敦賀発電所2号炉 敷地の地形、地質・地質構造について (コメント回答)

平成30年7月6日
日本原子力発電株式会社

コメント一覧(敷地の地質・地質構造について)

③層の地層区分(掘り込み前)

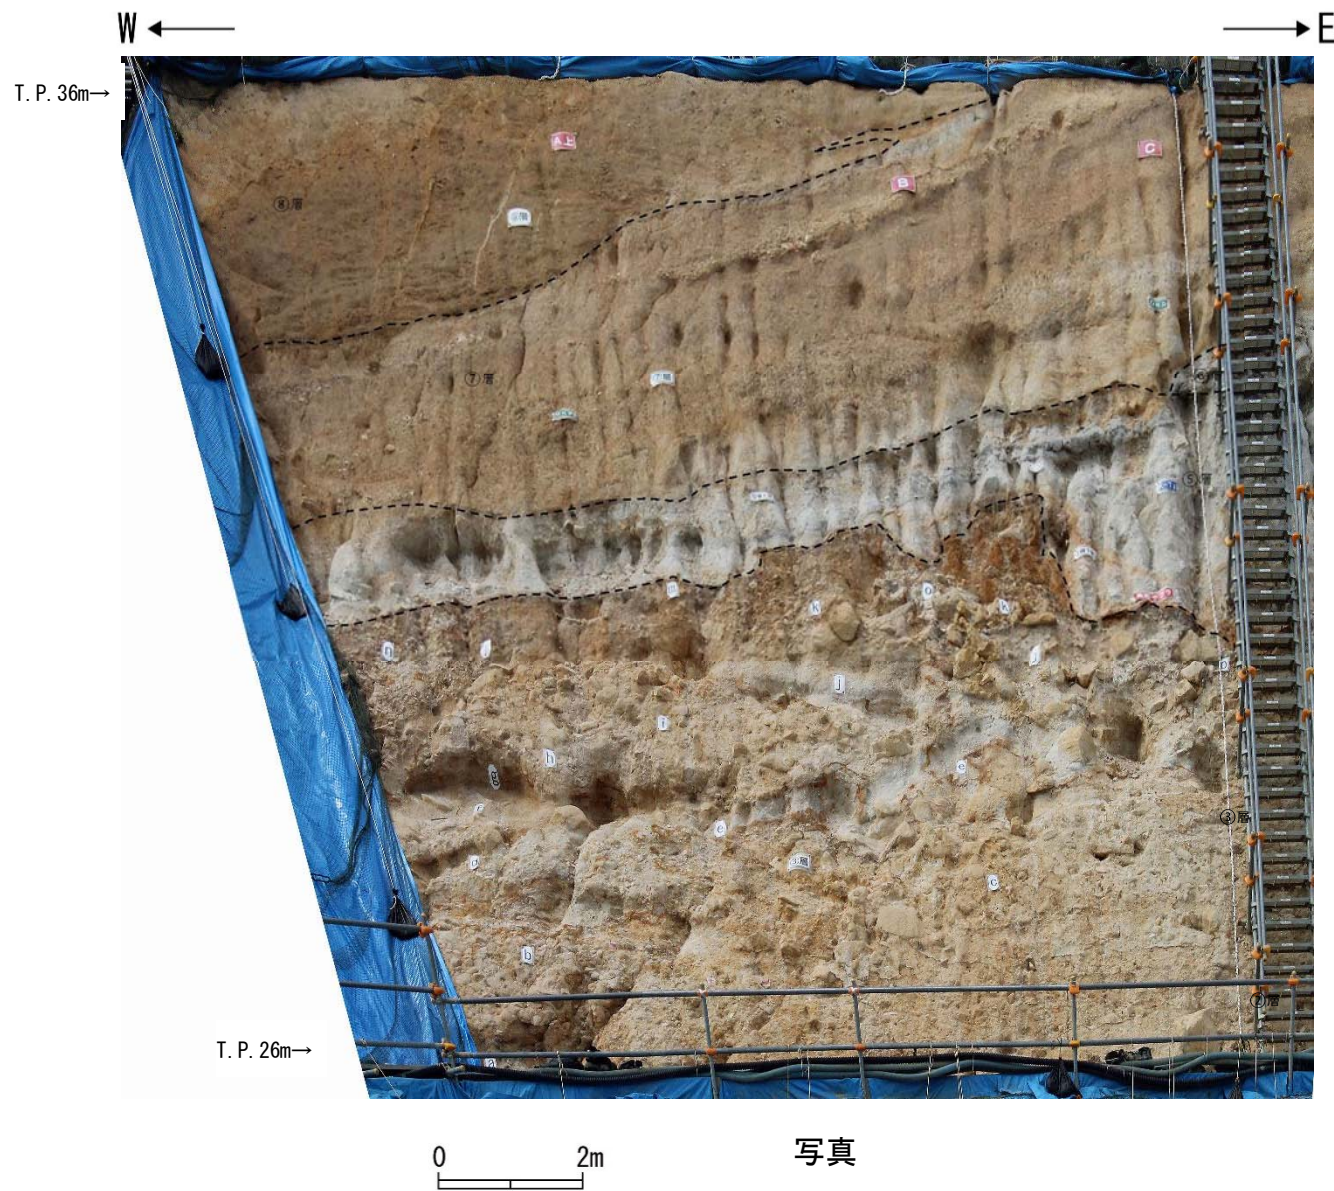
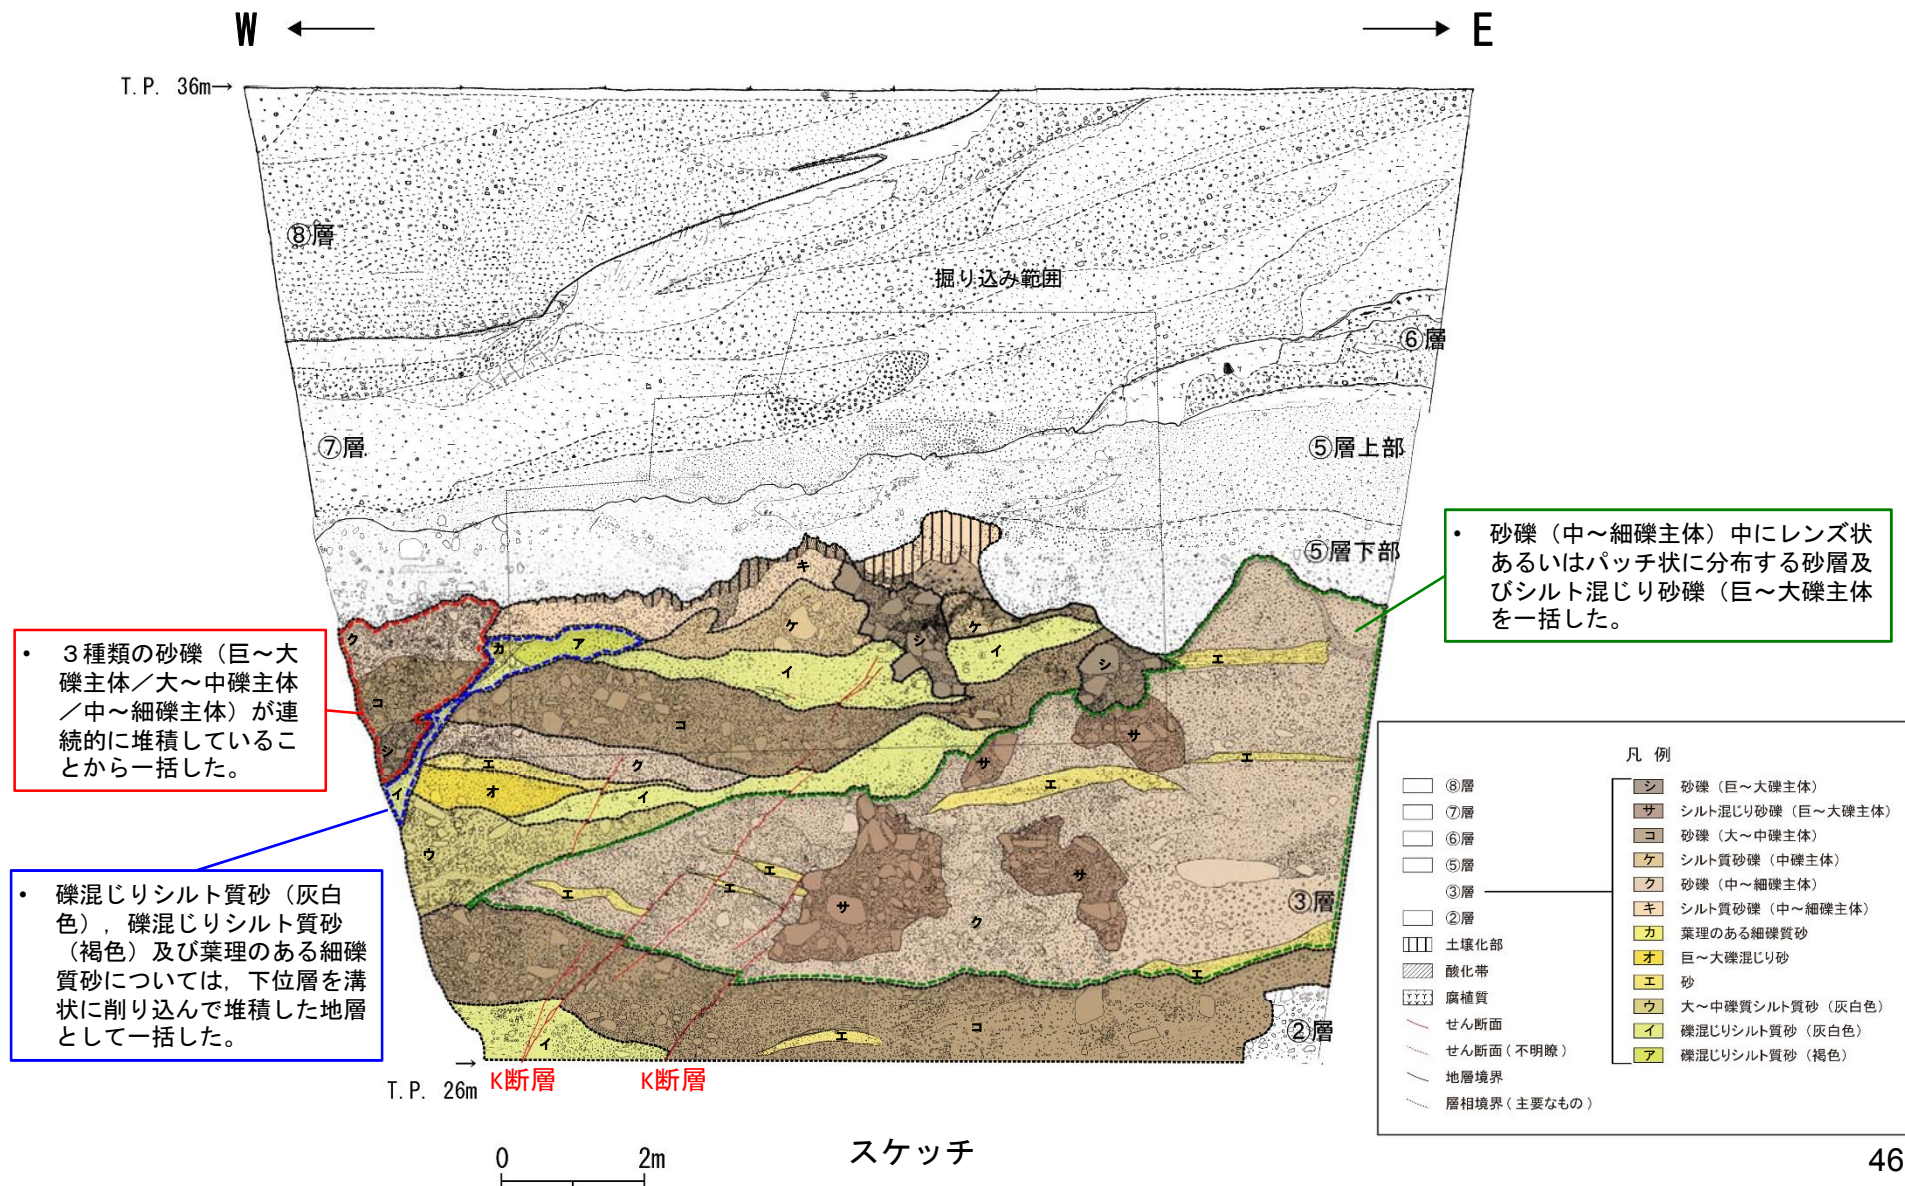
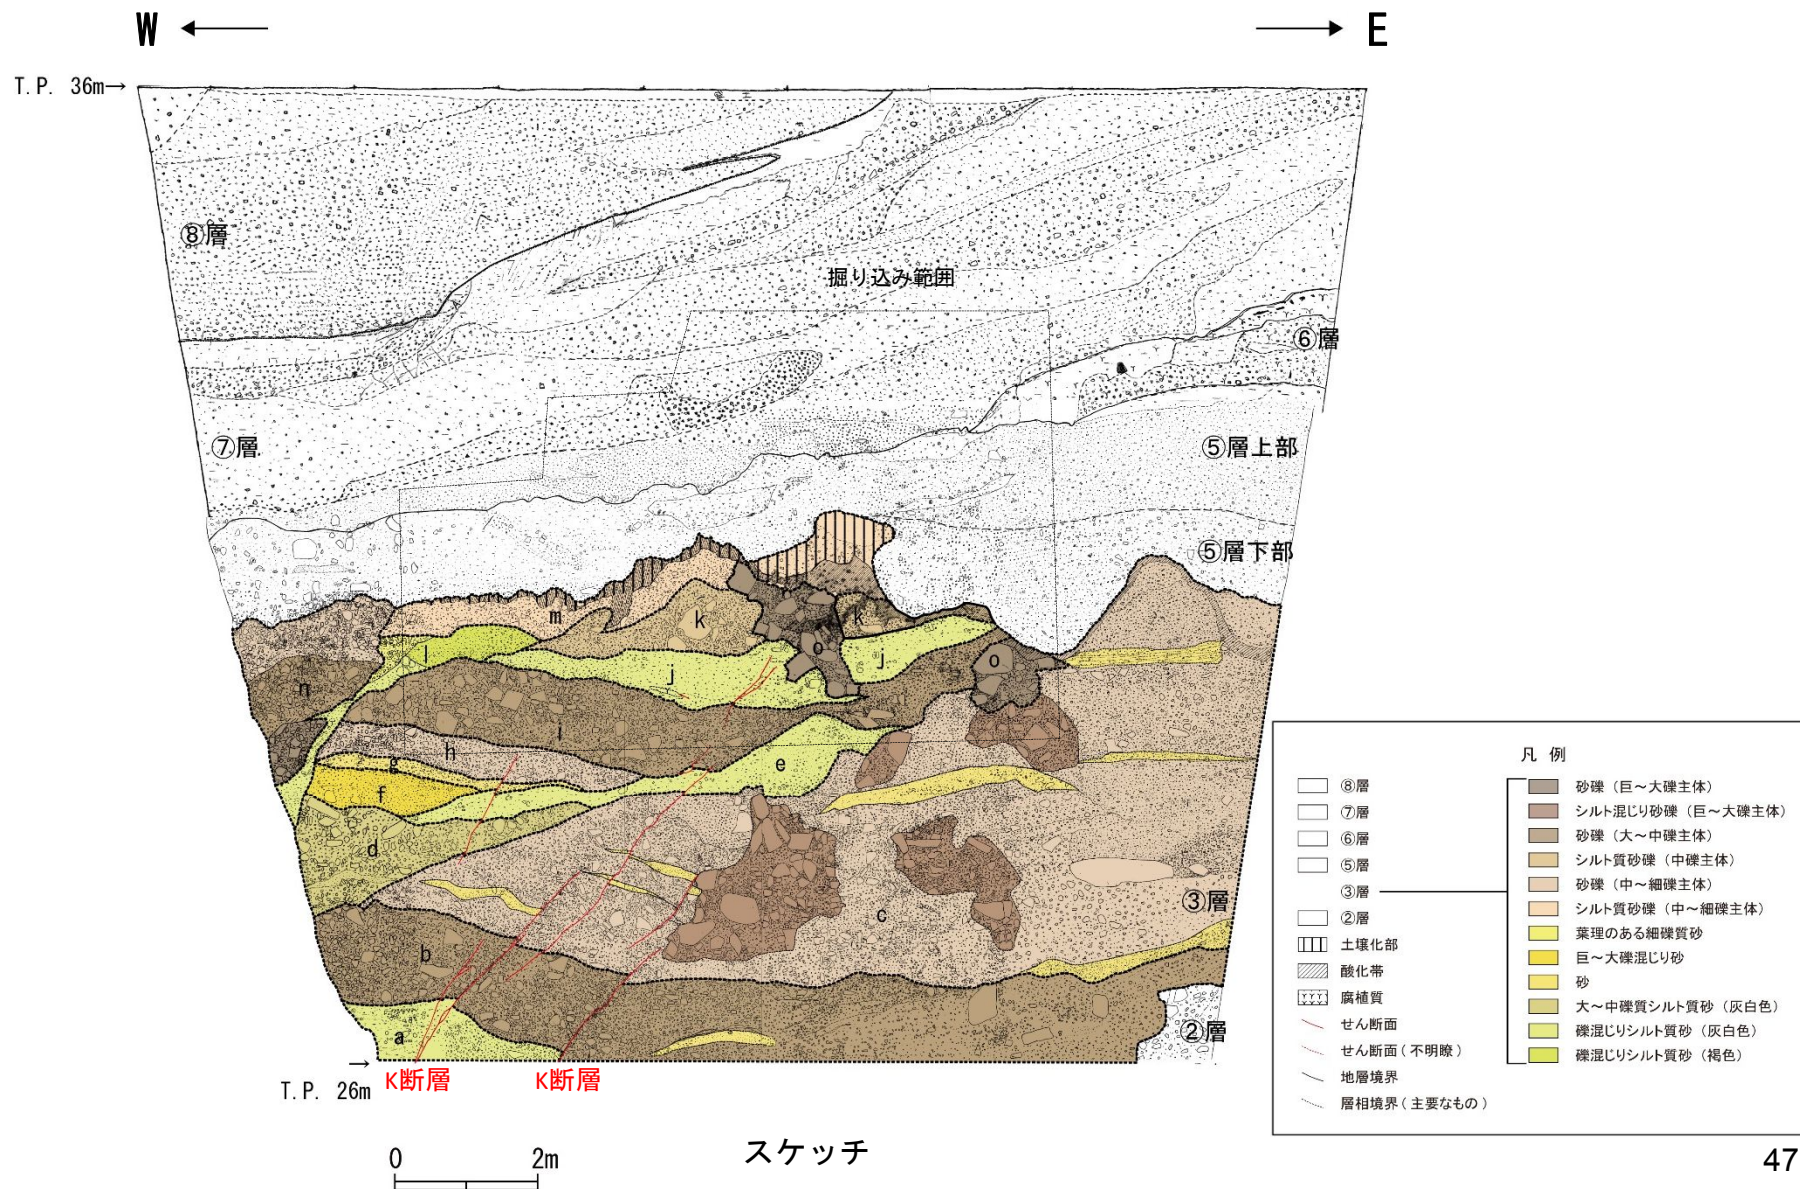
No.	コメント	回答骨子
5	D-1トレンチ北西法面の③層の地層区分について、 より詳細に説明すること。 (第536回審査会合, 平成29年12月22日)	D-1トレンチ北西法面③層を詳細に区分した根拠やプロセス について説明するため, ③層の詳細な層相や各層の関係等を 示す。

- 岩相区分の結果から北西法面の地層を、下位よりa層～o層に区分した。
- 以上のとおり、③層の詳細な地層区分については、岩相によって区分したものであり、この地層区分に基づきK断層による変位・変形が及んでいる範囲を検討することは妥当であると判断され、K断層による変位・変形が及んでいる範囲はj層までであり、k層には変位・変形が及んでいないことが確認された。
